SOCIETA' INTERPORTO DELLA TOSCANA CENTRALE S.p.A

**STUDI A SUPPORTO DELLA PROCEDURA DI
VALUTAZIONE DI IMPATTO AMBIENTALE
CONNESSA AL PROGETTO DI AMPLIAMENTO**

INTEGRAZIONE ALLA RELAZIONE FINALE

**Contributo conoscitivo alla componente
“Ambiente Idrico Superficiale”**

Figura 2: Planimetria dell'area di ampliamento con indicazione delle nuove opere idrauliche (collettore fognario, cassa di espansione, sfioratore).

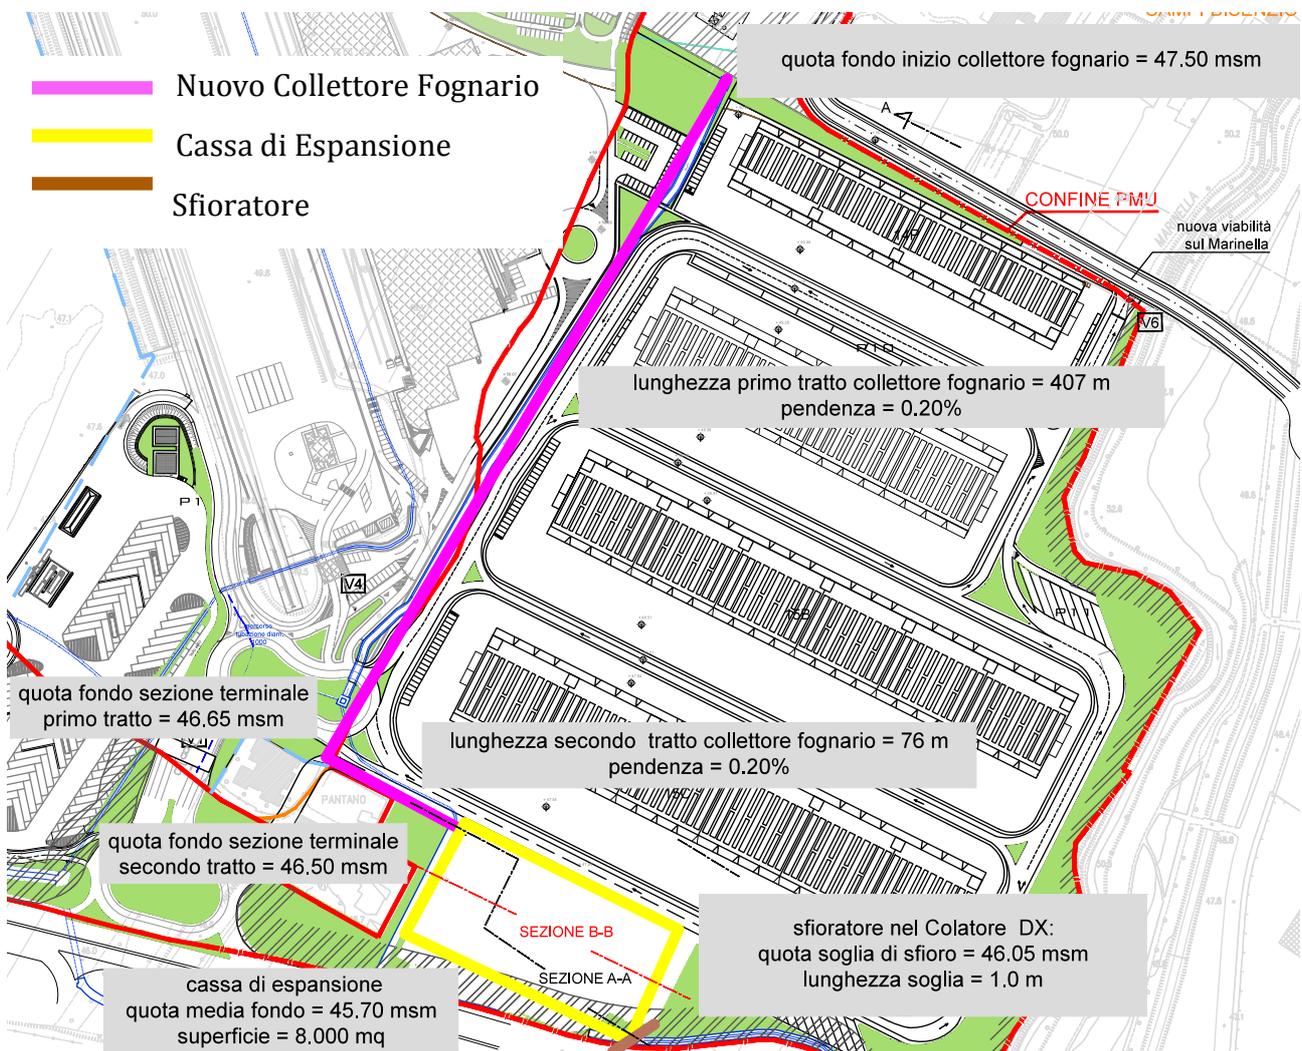
L'elaborazione di questa variante avviene a seguito delle osservazioni redatte dai vari Enti e connesse all'avvio delle procedure per la valutazione dell'Impatto ambientale dell'intervento proposto. In particolare, secondo quanto comunicato dalla Società Interporto, le osservazioni di rilievo per gli aspetti idraulici riguardano:

- l'impossibilità di impiegare quale area di laminazione la superficie individuata nella soluzione precedente in quanto sottoposta a vincolo archeologico;
- la portata massima ricevibile dal Colatore Destro del Marinella risulta pari a 0.53 m³/s secondo il parere tecnico espresso in data 27/01/2015 dal Consorzio di Bonifica 3 Medio Valdarno.

La nuova ipotesi progettuale qui presentata tiene in conto di entrambe le osservazioni andando ad individuare una nuova area di laminazione e limitando l'immissione delle portate al Colatore Destro al di sotto della portata massima ricevibile.

3) La laminazione dell'idrogramma di piena verrà effettuata tramite una cassa di espansione che sorgerà in un'area dove era stata prevista la costruzione di un Centro Direzionale che la Società Interporto non intende più costruire.

Le principali caratteristiche della cassa di espansione risultano (si vedano anche le Figure 2 e 3):

- superficie della cassa di espansione = 8'000 m²;
- quota fondo cassa = 45.70 msm;
- altezza cassa = 0.80 m;

Si noti che per realizzare questa cassa si dovrà effettuare uno scavo pari a circa 0.80 m, essendo la quota attuale del terreno pari a circa 46.50 msm. Inoltre, si dovranno

prevedere delle piccole arginature di circa 0.50 m per garantire un opportuno franco di sicurezza rispetto alle quote dei livelli in cassa.

Figura 3: Sezione A-A con indicazione del tratto terminale del collettore fognario, della cassa di espansione e dello sfioratore nel Colatore Destro.

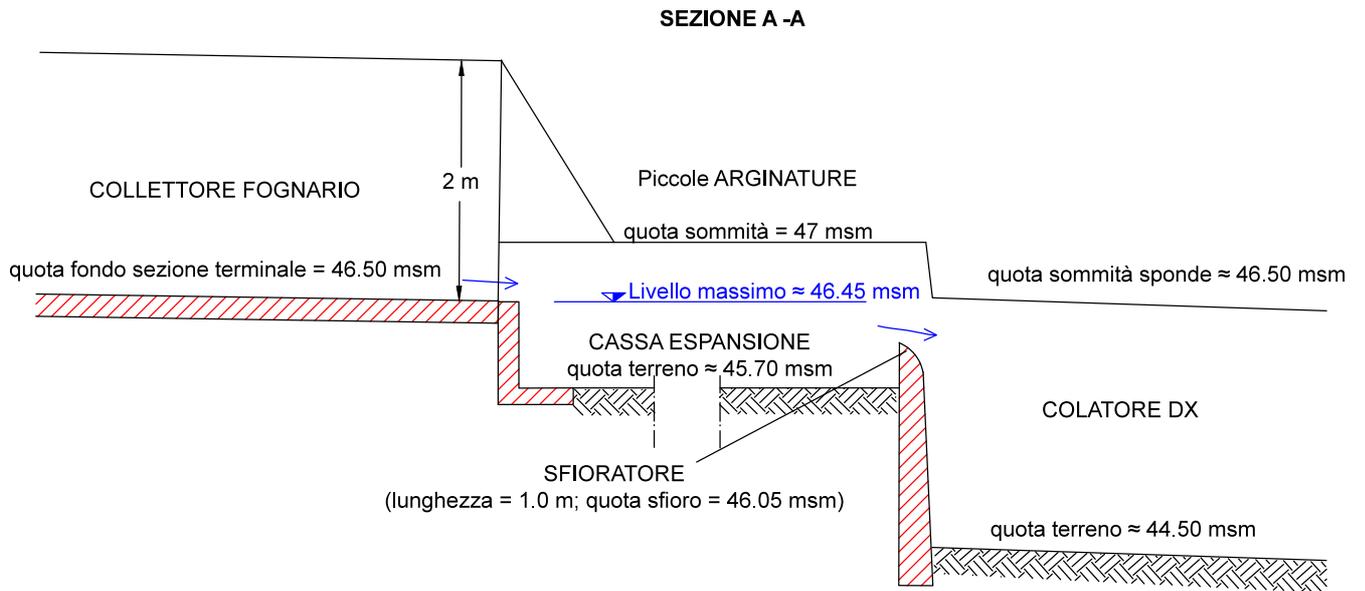
L'organo di scarico della cassa sarà collocato in posizione sud-ovest in modo da intercettare il Colatore Destro e sarà costituito da uno sfioratore a stramazzo con sezione rettangolare dimensionato in modo tale che la portata massima immessa risulti inferiore a $0.53 \text{ m}^3/\text{s}$ così come richiesto dal Consorzio di Bonifica 3 Medio Valdarno.

Le principali caratteristiche dello sfioratore risultano:

- larghezza: 1.0 m;
- altezza rispetto al fondo della cassa: 0.35 m;
- quota soglia di sfioro: 46.05 m;

Si noti che dovrà essere previsto un sistema di pompaggio per smaltire il volume di acqua rimanente nella cassa per i livelli inferiori alla quota della soglia di sfioro.
